LuK Service Info

Part Nr. 231 0033 12 – 310/310mm TGU6

TB1052

Info: New design / Neues Design / Nouvelle conception / Nuevo diseño / Nuovo disegno / Nuovo segno

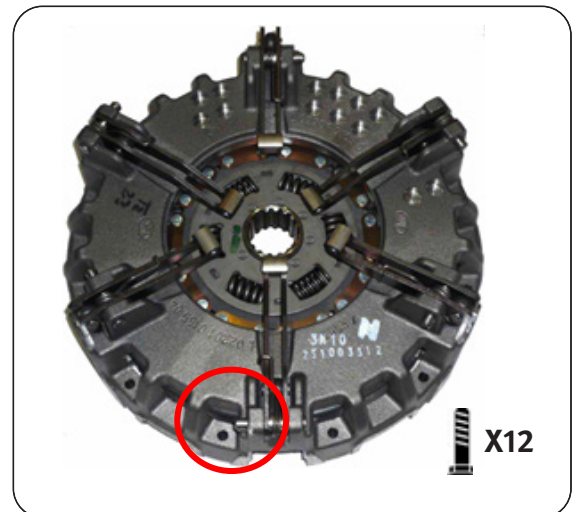
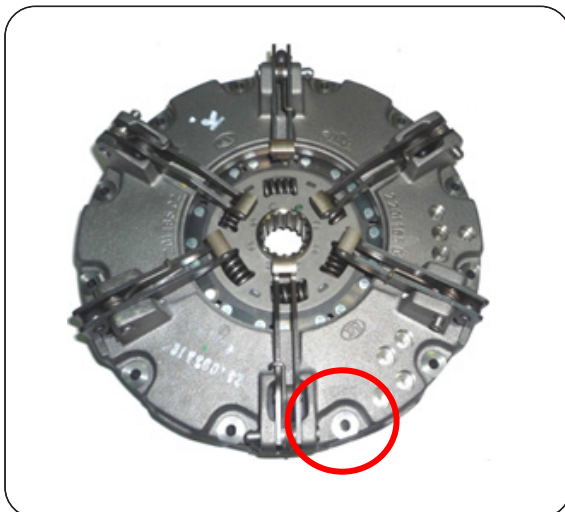
This new design utilises the latest clutch technology, using a vented housing for improved cooling and heat dispersal. Fully interchangeable with existing clutches with no modifications required to vehicle or flywheel. A new fixation bolt set 411 0195 10 12 x M8 x 1.25 x 65mm + Conical washer is supplied with new designs to accommodate the lower housing.
